內政部國土管理署 函

主旨：檢送本署辦理114年上半年都市危險及老舊建築物耐震能力初步評估案件檢查會議檢查意見如說明，請查照。

113年度PSERC檢查會議

常見錯誤態樣

2

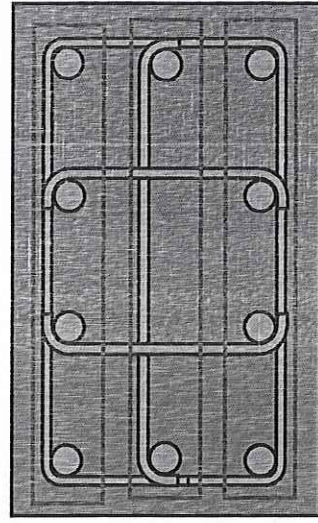
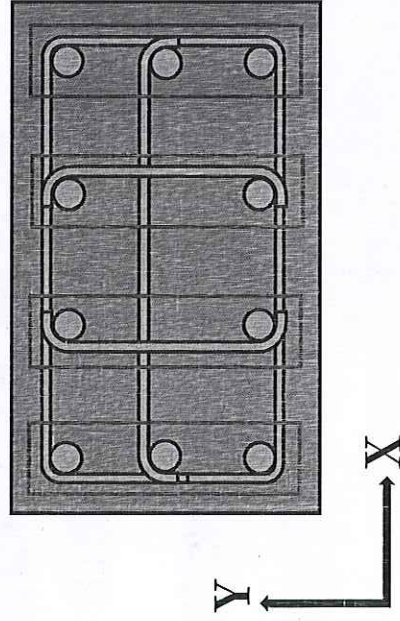
X、Y向箍筋根數該如何判斷？

輸入柱斷面時，X向箍筋根數為切Y向所切到的根數，Y向箍筋根數

同理計算。

以此圖說明：
X向箍筋根數=3
Y向箍筋根數=4

4

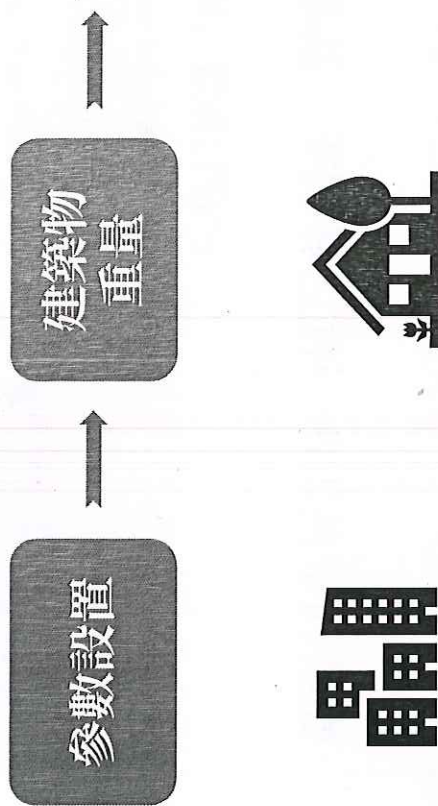
需要考慮屋突、加建、陽台或水塔等重量嗎？

填寫靜活動載重資料時，屋頂突出物、加建與陽台等重量須計入。

5

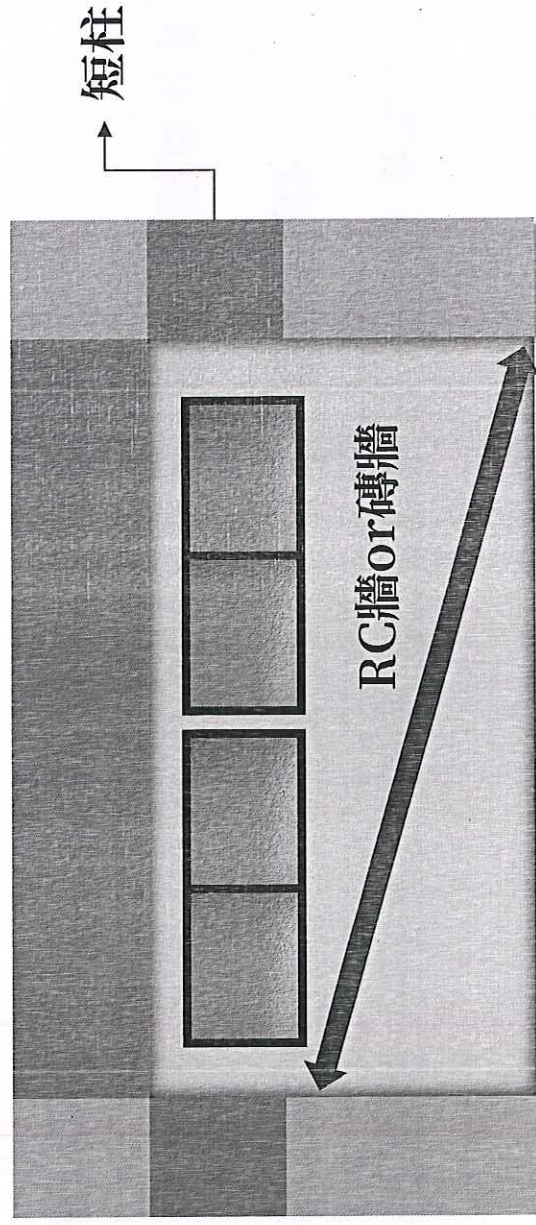
何謂短柱？短柱下方的柱和牆需要輸入嗎？

短柱指氣窗旁之柱，氣窗下有RC牆或磚牆，其高深比小於等於2者屬之。

輸入短柱後，其下之柱不可再輸入，短柱下之牆也不可輸入。

6

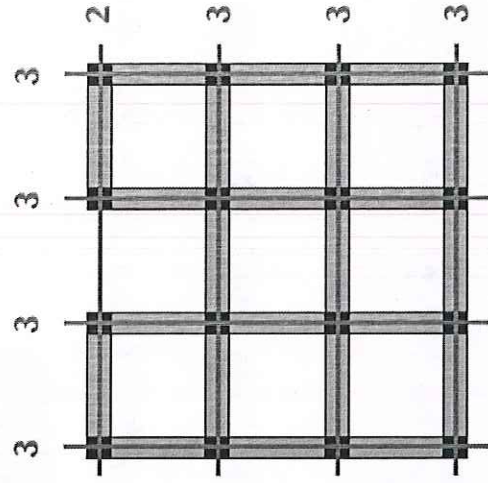
如何判斷X、Y向的靜不定度？

PSERCB 所定義之靜不定程度以建築物跨數區分，靜不定程度越低

者其贅餘度較低，故靜不定程度越高者的耐震能力相對較佳。

決定靜不定程度時應先算出 X、Y 向各向平均跨度數量，再以兩項

中取小值做為評估。且以柱與柱之間為一跨計算之。

$$\text{X向平均跨度} = (3+3+3+2)/4 = 2.75$$

$$\text{Y向平均跨度} = (3+3+3+3)/4 = 3$$

7

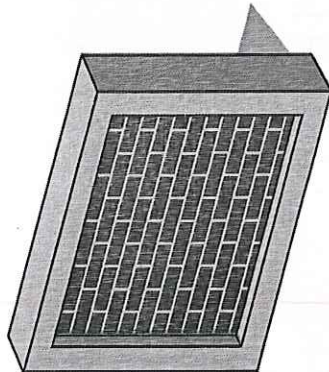
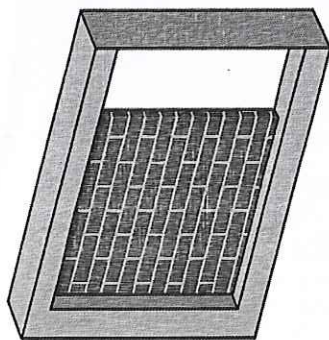
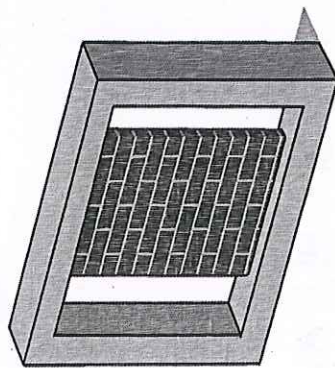
大、小梁下的牆資料都要輸入嗎？

一樓及標準層之牆體，如在大、小梁下，皆須輸入斷面資料，包含

四面圍束、三面圍束及無側邊圍束之牆體。

備註：非結構RC牆與磚牆(含半B)如在大、小梁下也須輸入斷面資料。

8

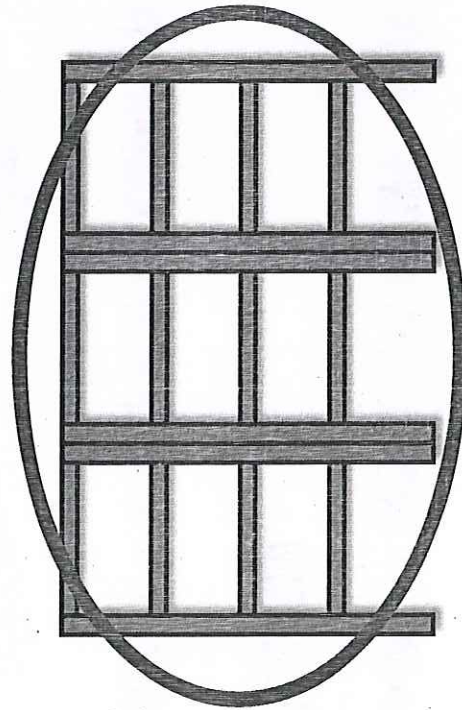
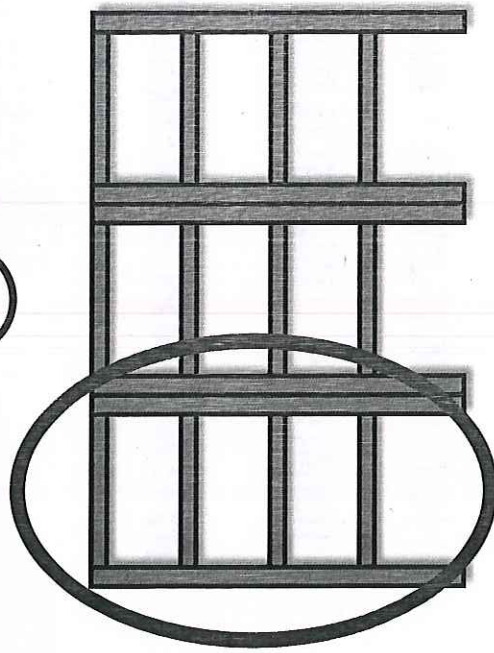
整體連續的結構物該如何評估？

如建築物屬一棟多拼結構，建議評估時以整體連續結構物做評估，切勿只

評估其中一棟。

圖 R5.1 繫材與加強柱關係

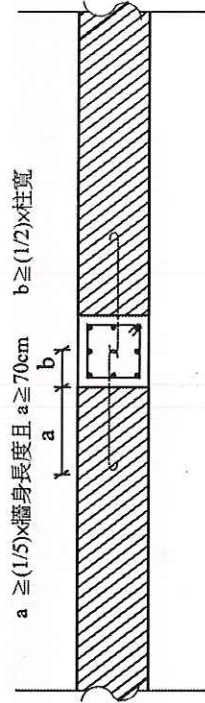
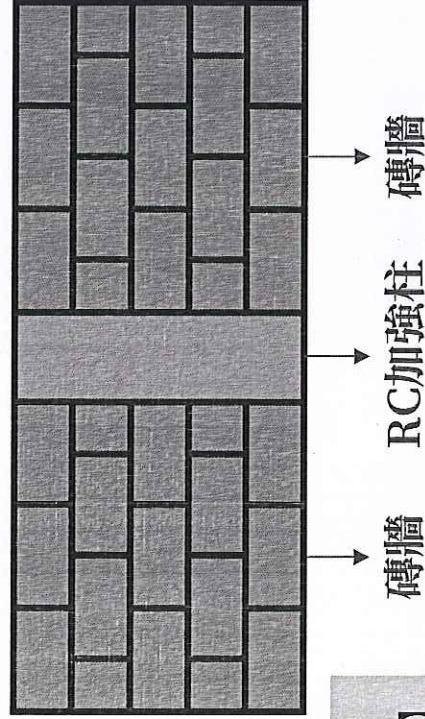
如何判定為加強磚造？

- 兩側外牆皆為磚牆，先砌磚後，再灌RC加強柱。
- RC加強柱，寬通常與牆厚相同，係做為加強磚造之用，防止地震時面外倒塌。
- 牆上鋪設RC樓板，通常為單向板，兩側磚牆間沒有梁。

柱沒有梁與之連接，不構成構架，柱不得輸入。
